TRIBUNAL REGIONAL ELEITORAL DO PARANÁ

FÓRUM ELEITORAL DE CORBÉLIA

Relatório de vistoria técnica da edificação

Vistoria técnica do Fórum Eleitoral de Corbélia para regularização quanto à acessibilidade e serviços de Engenharia

Imagem 2 – Passeio Público

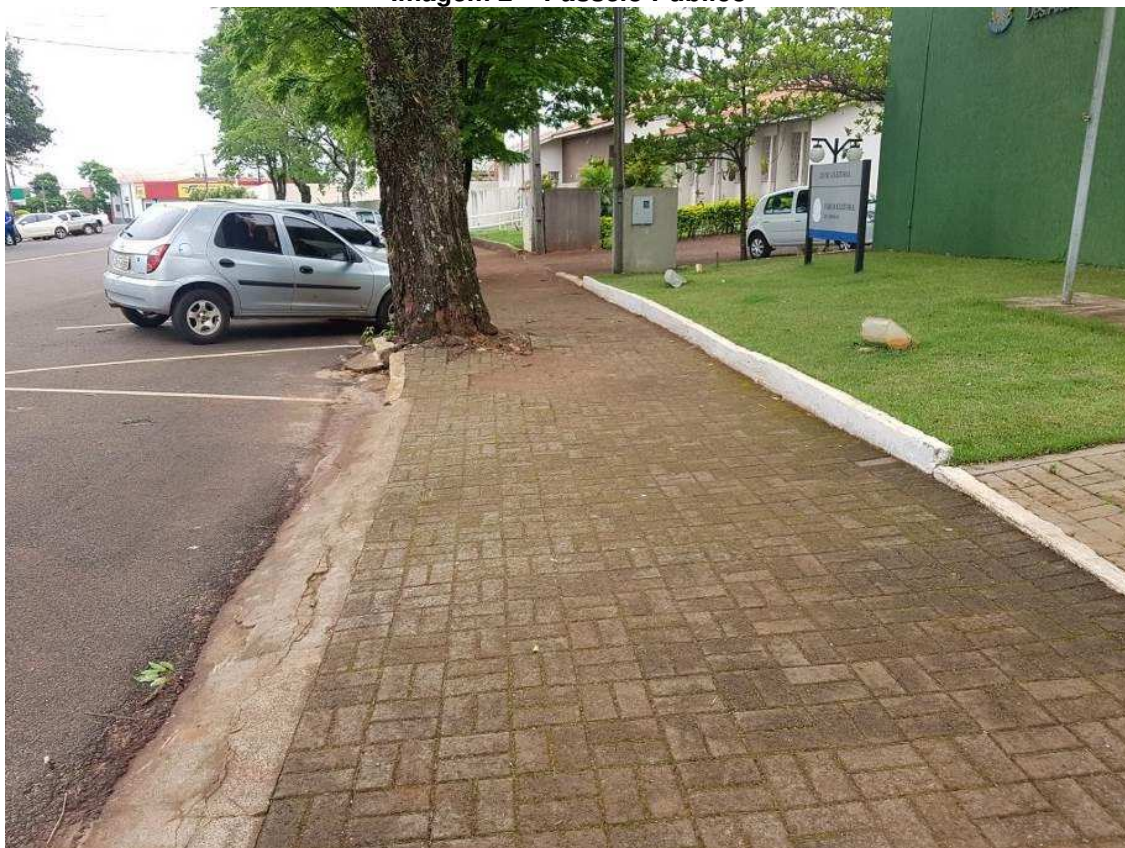
Como pode ser verificado nas imagens abaixo não existe o rebaixo na calçada e piso tátil. O piso encontra-se desnivelado, devido as raízes das árvores.

Os servidores locais informaram que a prefeitura já possui projeto para a remoção de árvores e regularização do passeio em toda a quadra, porém a instalação do piso tátil não será executada pela prefeitura, e a regularização do passeio será executada em toda a cidade. Assim, recomenda-se que, como em outros serviços semelhantes já realizados, seja apenas executado o rebaixo a frente da edificação, e o restante do passeio seja executado em momento futuro, após a regularização do passeio e das árvores pela prefeitura.

Imagem 6 – Acessibilidade interna inexistente na C.A.E.

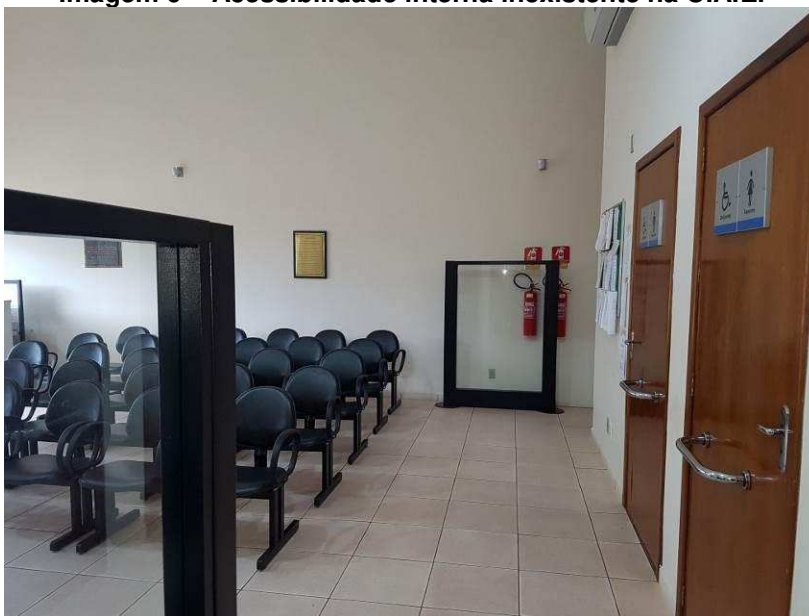
Toda acessibilidade interna inexistente no ambiente da C.A.E.

Imagem 8 – Bebedouro sem espaço para circulação

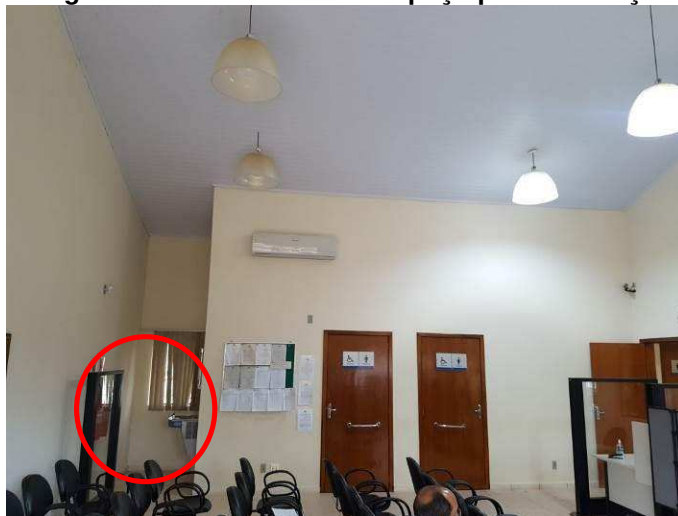
A altura está instalada com 3cm a mais do que permitido por norma. Além disso está localizado em uma área que não permite a circulação do cadeirante. Sugere-se a instalação ao fundo da parede, apesar da largura entre os vãos das paredes ser apenas 1,25m (norma solicita 1,50m de giro), pois não existe outro local próprio para o bebedouro.

Imagem 21 – Espelhos de tomadas faltantes

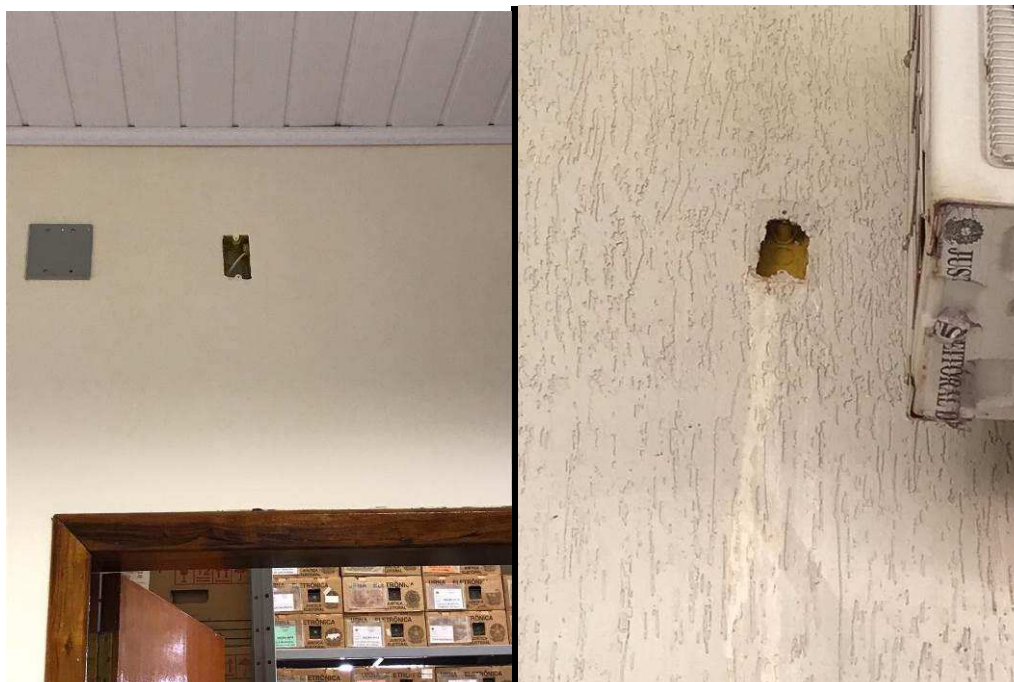
Deverá ser feita a instalação de três (dois no Cartório e um na parede externa, ao lado do ar condicionado) espelhos cegos 2 x 4, que são inexistentes.

Imagem 40 – Tomadas da C.A.E.

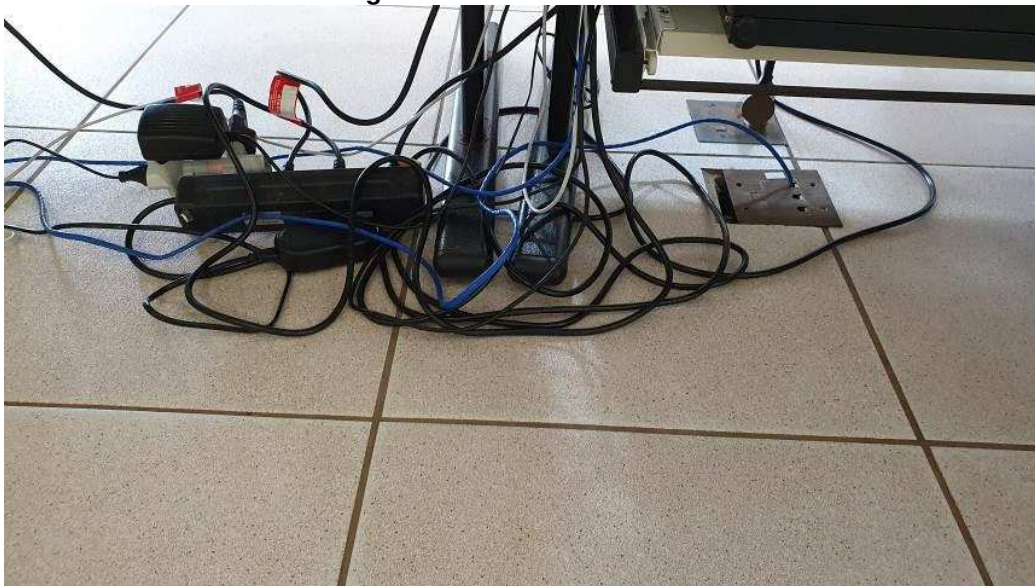
Atualmente as tomadas da C.A.E. são de piso, como a limpeza é realizada apenas com panos úmidos, as tomadas apresentam bom estado de conservação e estão em funcionamento, foi solicitado que seja realizada a adaptação das tomadas da C.A.E., conforme já vem sendo efetuada em outros Fóruns Eleitorais.

Imagem 45 – Paver Entrada da C.A.E.

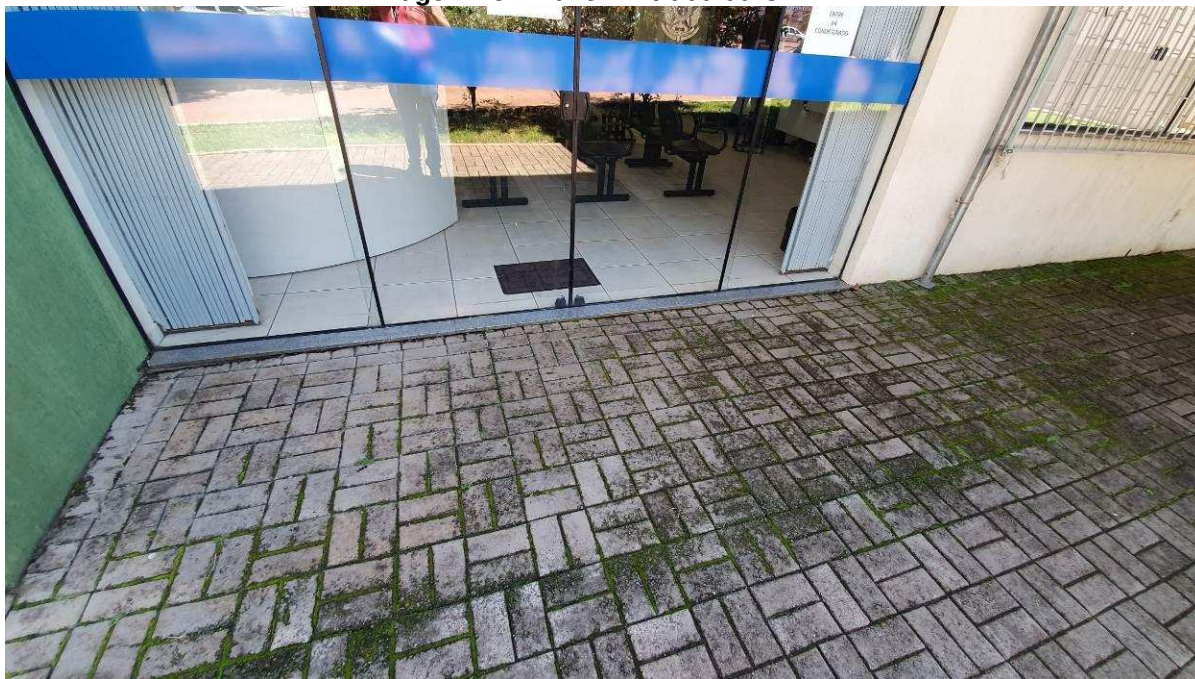
Foi relatado pelos servidores locais que em frente a C.A.E. ocorre o acúmulo de água junto à parede da edificação. Observou-se que entre as peças de paver existe muito musgo.

Como parte das peças já será removida para a execução do piso de concreto para instalação da rampa e do piso tátil, e após discussão e análise das opções para o local, ficou decidido em reunião que todo o paver da entrada será removido, o piso será compactado e nivelado, e as peças de paver serão reinstaladas, de maneira que a água existente não mais se acumule para a lateral da parede. Assim, serão evitados futuros problemas de infiltração na parte inferior das paredes da edificação.

Imagem 47 – Tubulações de inspeção da fossa e sumidouro – Situação atual

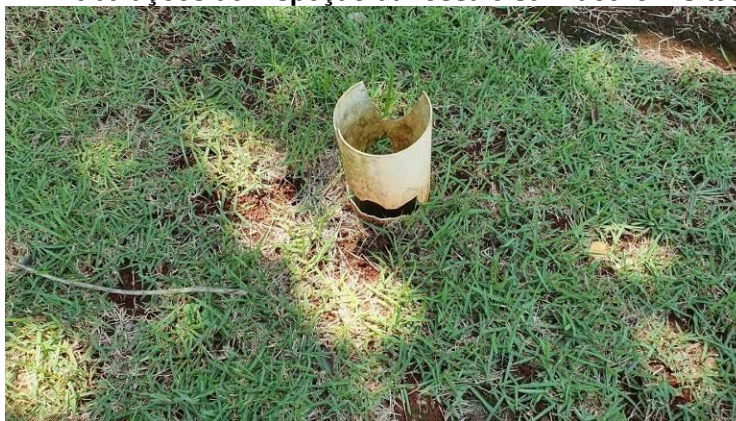
Foi observado durante a visita técnica a necessidade de instalação de Terminais de ventilação nas tubulações de inspeção da fossa séptica e do sumidouro, atualmente ambas estão abertas e com lixo descartado em seu interior.

Imagem 50 – Saída de emergência C.A.E. – Inexistência de sinalização

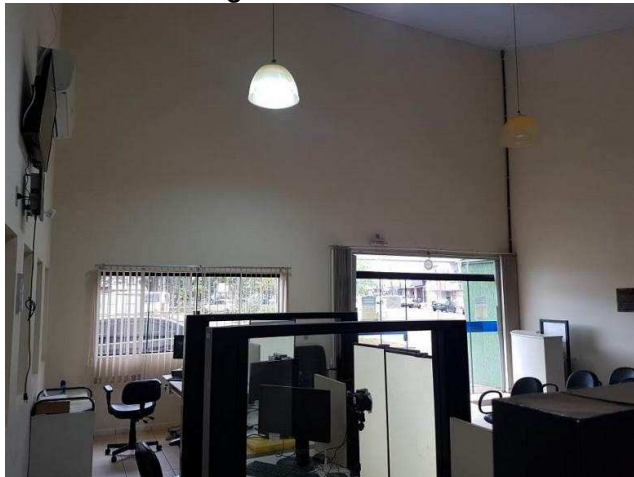
As únicas placas de sinalização existentes são as de extintores, porém estas foram colocadas sobre as placas antigas.

A iluminação de emergência existente não existe em quantidade suficiente para a edificação.

A sinalização e a iluminação de emergência devem ser instaladas conforme o projeto de prevenção contra incêndio.
